大飯発電所
「発電用原子炉施設に関する耐震設計審査指針」の
改訂に伴う耐震安全性評価結果
(原子力安全・保安院での審議状況の反映)

平成22年11月25日
関西電力株式会社

本報告書は上記の報告内容に対する原子力安全・保安院における審議状況を反映し、一部補正したものである。

保安院調査(小浜湾内)を受けた検討－反射断面図B-4G(測線JNO-aに相当)に関する検討－

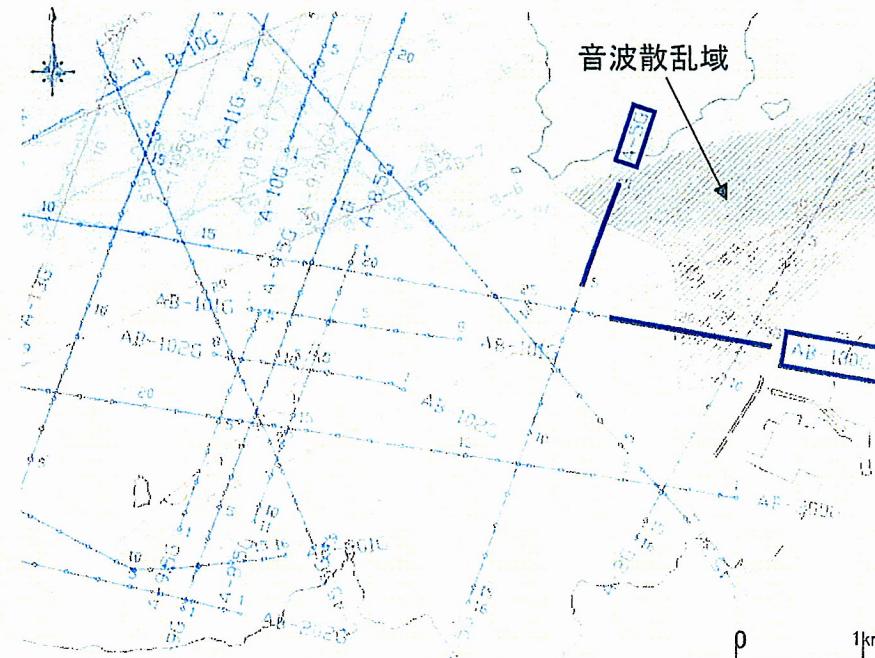
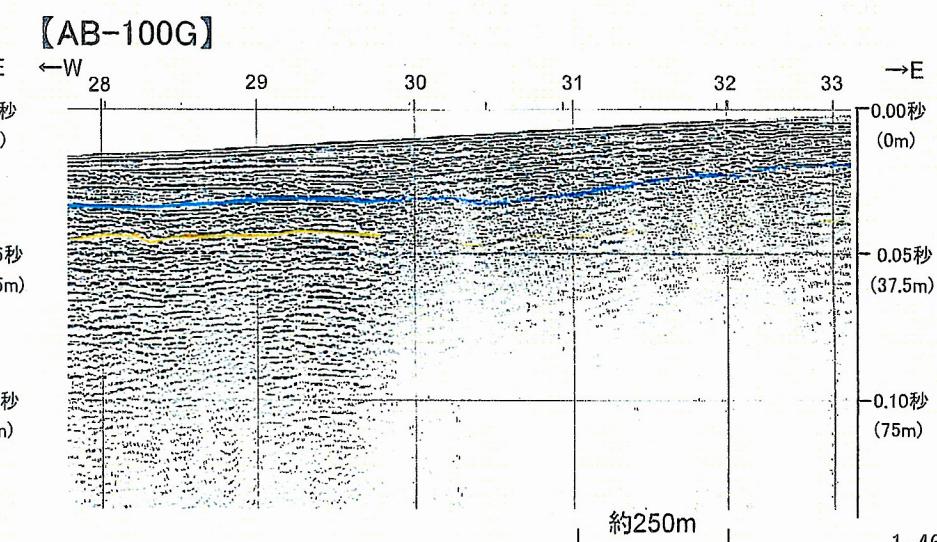
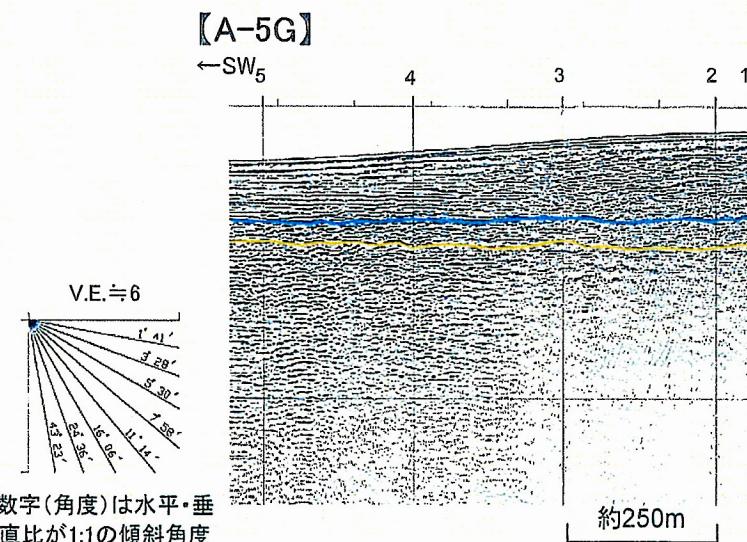
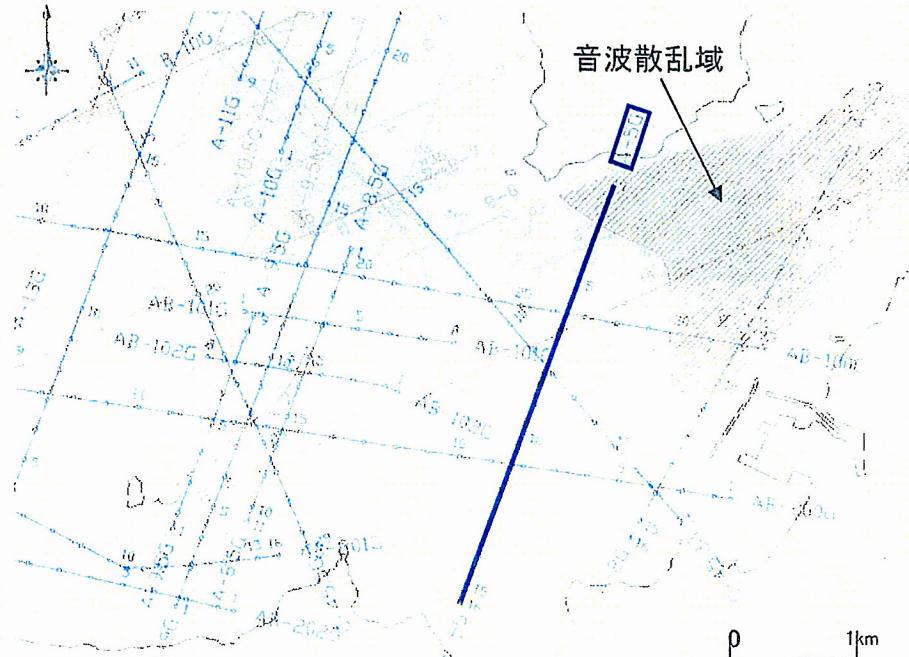
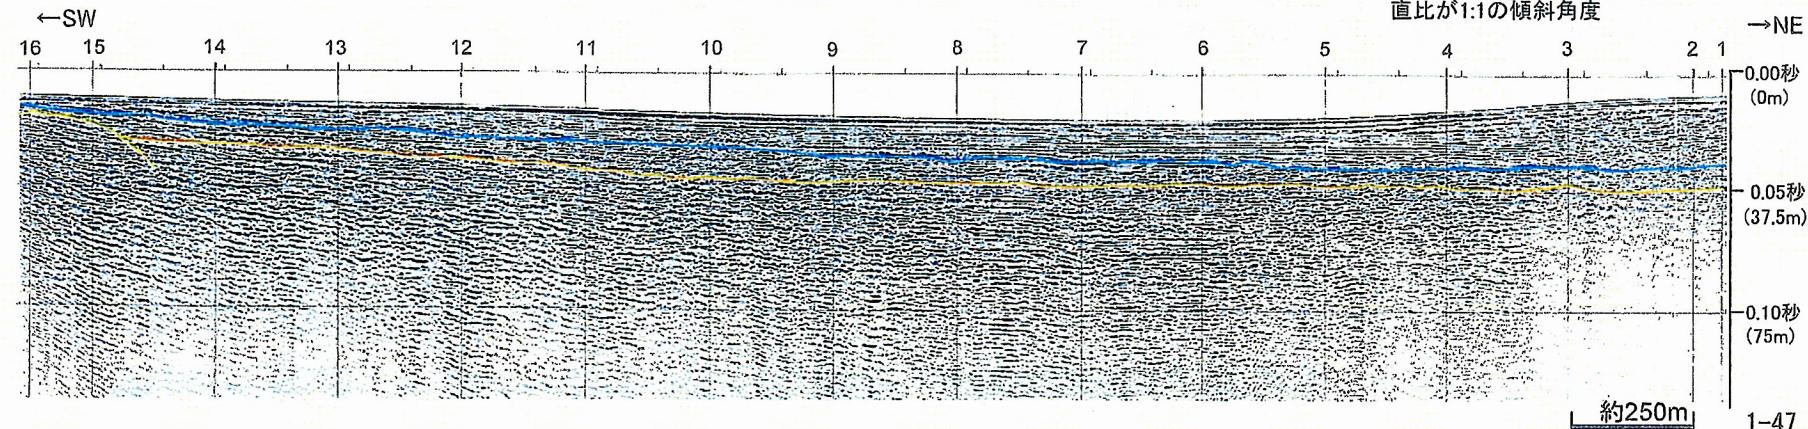
【指摘箇所周辺の測線】

【検討結果】

- 保安院が変形構造を指摘した箇所付近において当社が実施した海上音波探査結果では、後期更新世以降の地層に断層による変位・変形は認められない。
- 指摘箇所の周辺において実施した海上音波探査結果からも、後期更新世以降の地層に断層による変位・変形が認められない。

熊川断層の西端は小浜市和久里付近とするが、地震動評価においては本地点も熊川断層の一部と考え、念のため後期更新世以降の地層に断層による変位・変形が認められない測線A-5Gまで延伸させた場合について検討を行う。
